**Avis de la Mission régionale d'autorité environnementale
de la région Nouvelle-Aquitaine
sur le projet de parc éolien de « La Croix de Pauvet »
sur la commune d'Availles-Limouzine (86)**

n°MRAe 2020APNA22

dossier P-2019-9169

Cartes du schéma d'implantation associé aux enjeux relatifs à l'avifaune nicheuse et aux chiroptères
(sources : étude écologique pages 188-189)

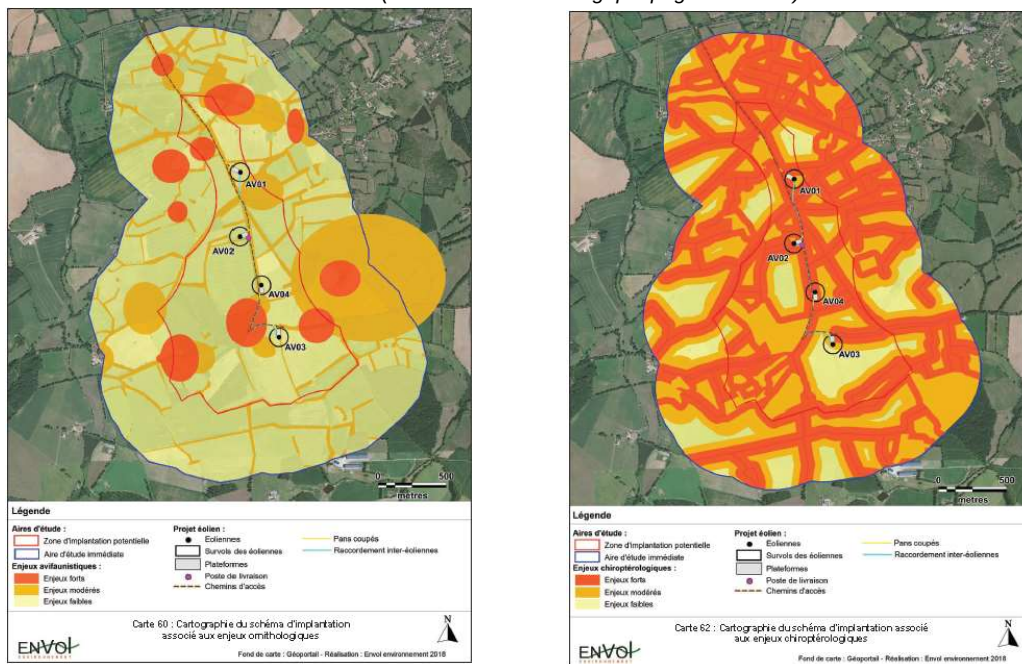
La MRAe recommande plusieurs points concernant les mesures liées à l'enjeu biodiversité :

- les mesures apparaissent insuffisantes et méritent d'être étayées en phase travaux, au regard de la période de reproduction des amphibiens (mi-février à juillet) et compte tenu de l'observation d'individus de trois espèces sur la voie d'accès principale vers les zones d'implantation des éoliennes ;
- les mesures qui seraient prises en cas de découverte de nichées d'Ædicnème criard entre fin juillet et fin septembre méritent d'être précisées ;
- en période d'exploitation, concernant l'avifaune migratrice, la mesure prévue dès la mise en service du parc (dispositif d'effarouchement sur deux éoliennes) apparaît à ce stade sous-dimensionnée par rapport aux enjeux, et devrait être réétudiée ;
- compte tenu des enjeux écologiques forts (notamment chiroptères et avifaune), le dispositif de suivi mériterait d'être renforcé au moins les premières années d'exploitation.
